改善箇所説明図

改善の内容

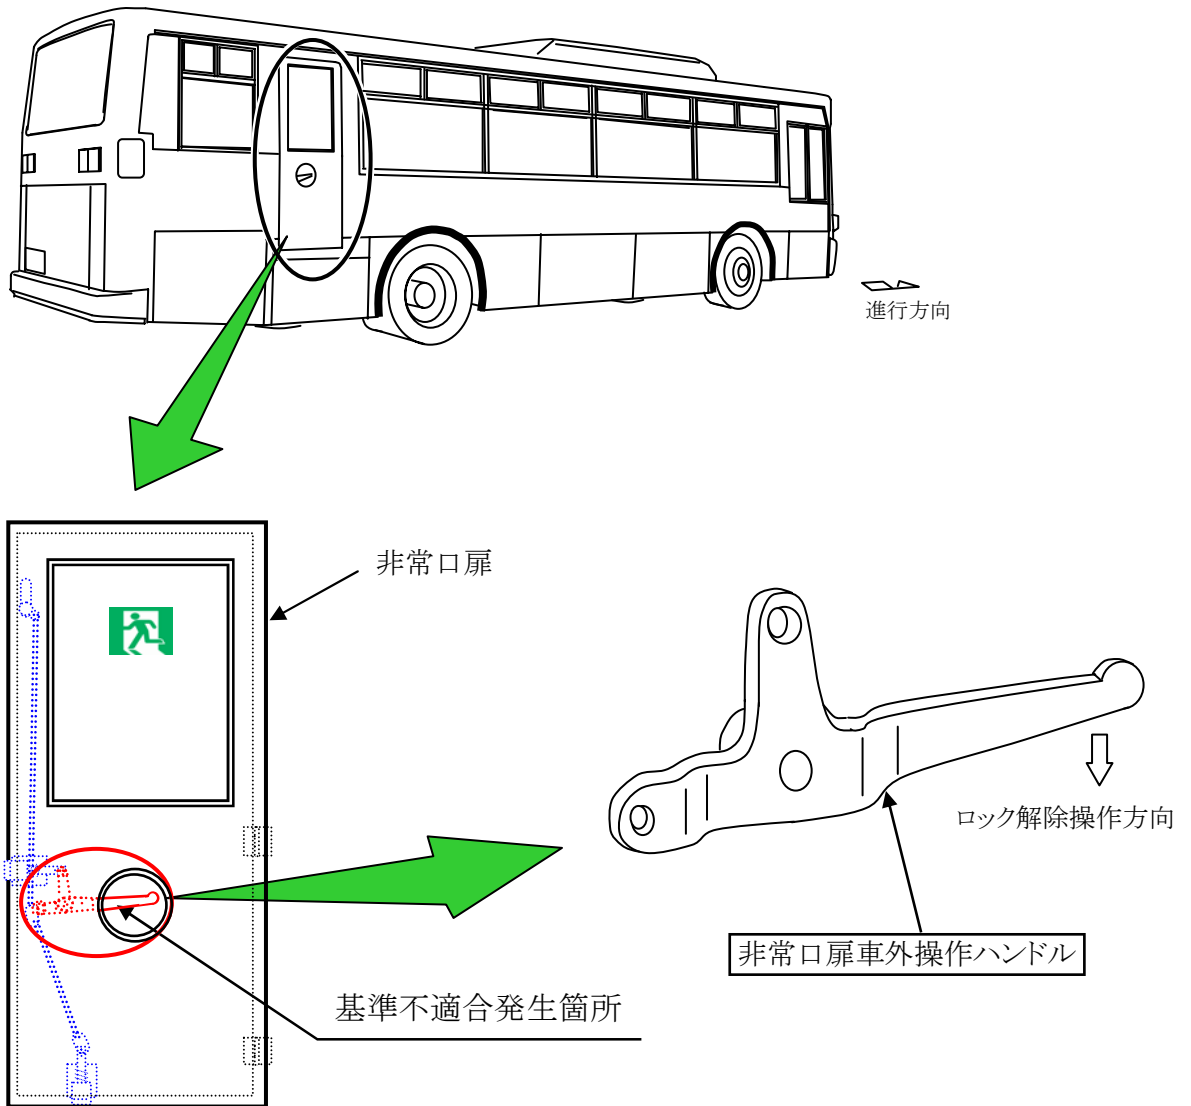
非常口扉の車外操作ハンドルの強度が不足しているため、当該ハンドル操作時、ロック解除前にハンドルを引張ると折損するものがある。そのため、車外より扉を開けることができなくなるおそれがある。

全車両、当該ハンドルを対策品に交換する。

注： 内は交換部品を示す。

識別：非常口扉車外操作ハンドルに白色ペイントを塗布する。
